VESILAHDEN KUNTA

# HUKIANHOVIN RANTA-ASEMAKAAVA

## PALAUTERAPORTTI 16.02.2024

### KAVALUONNOS (16.11.2023)

Mielipide 1, liite, kuva 1 (kartta, johon merkitty rajaus leirin-täalueen sijoittelusta. Toimitettu jo aiemmin ensimmäisen mielipi-teen liitteenä)

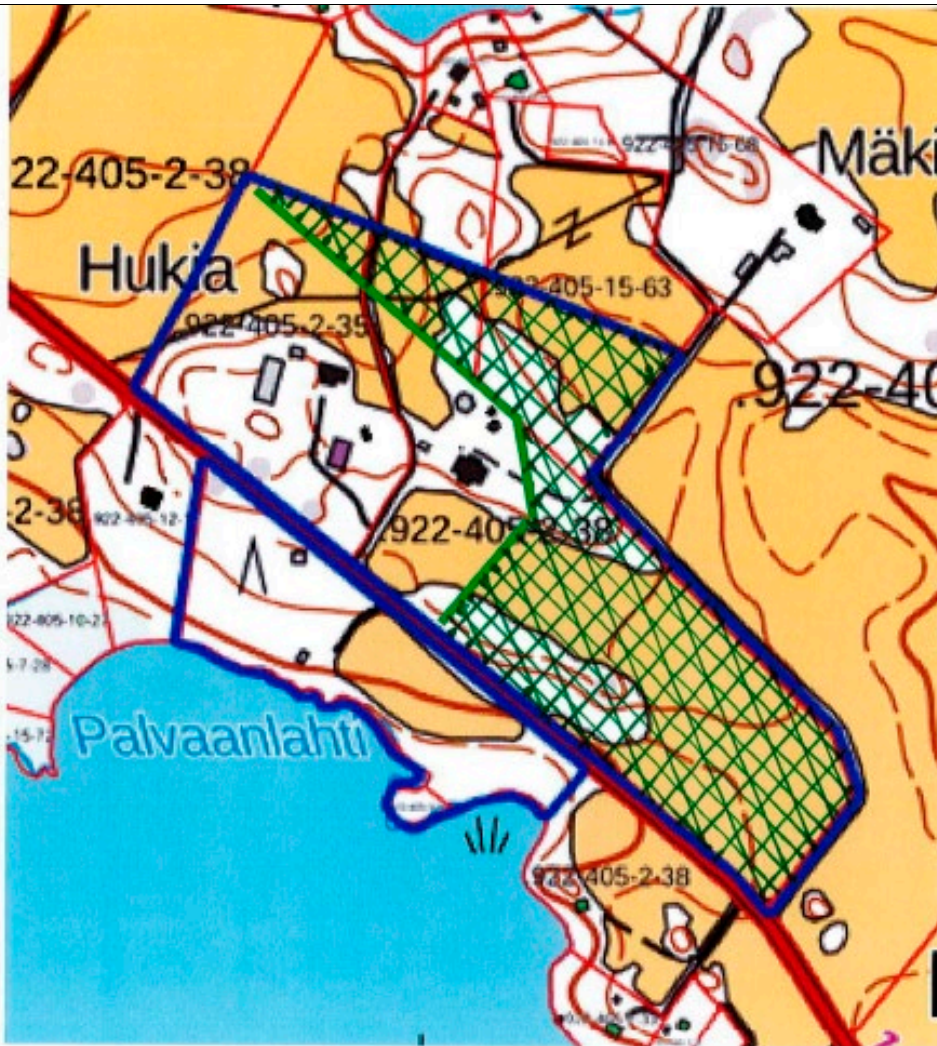
<p>Kaavaehdotuksessa ei ole myöskään selvitetty, miten rannan tuntumassa oleva RM 2 -alue varataisiin juuri matkailutarkoituksiin. Ilman kaavamääräystä sinne voi rakentaa erillisiä loma-asuntoja.</p> <p>Ranta-asemakaavassa ei ole huomioitu alueen kahtia jakavan Hinsalantien turvallisuutta. Tie on valaisematon ja vaarallinen juuri ennen Hukianhovin liittymää idästä lähestyttäessä näkyvyyden peittävän mäen vuoksi. Tie on erittäin huonokuntoinen syksy- talvi- ja kevätaikoina. Hinsalantietä ei ole päällystetty, toisin kuin Hukianhovin ranta-asemakaavan kaavaselostuksessa (16.11.2023) väitetään. Tie ei ole tarkoitettu jatkuvaan käyttöön raskaalle liikenteelle, kuten esimerkiksi asuntoautoille, vaan vaatisi peruskorjauksen, leventämisen ja huomattavasti nykyistä paremman ylläpidon. Turvallista jalankulku- ja muuta kevyttä liikennettä Hinsalantien yli RL-alueelta rantaan ei ole huomioitu suunnitelmassa. Ranta-asemakaavasta ei myöskään käy ilmi, onko rannan mökeille suunniteltu autoliikennettä. Mikäli on, nykyinen liittymä ei sitä tule palvelemaan huonosta näkyvyydestä johtuvan vaarallisen sijaintinsa vuoksi.</p> <p>Ehdotamme Hukianhovin ranta-asemakaavan hylkäämistä tai vaihtoehtoisesti ranta-asemakaavan muuttamista siten, että leirintäalue toiminta sijoitetaan nykyiselle RM-kaava-alueelle ja osin rannan alueelle (kuva, liite 1) . Tällä kompromissilla pystyttäisiin minimoimaan lähiympäristöön kohdistuvat yksityisyys- ja turvallisuushaitat sekä säilyttämään valtakunnallisesti tunnustettu kulttuurimaisema ja luonnon monimuotoisuus kaikille vesilaitelaisille.</p>	<p><b>Tarkistetaan tieto Hinsalantien päällysteestä kaavaselostukseen.</b></p> <p><b>Mielipiteen liitekartan mukainen alue, johon mielipiteen antaja ei halua sijoitettavaksi leirintäalue toimintaa, otetaan jatkosuunnitelmassa huomioon.</b></p>

= Ei leirintäaluetamintaa

**Mielipiteen liitekartan mukainen alue, johon mielipiteen antaja ei halua sijoitettavaksi leirintäalue toimintaa, otetaan jatkosuunnittelussa huomioon.**
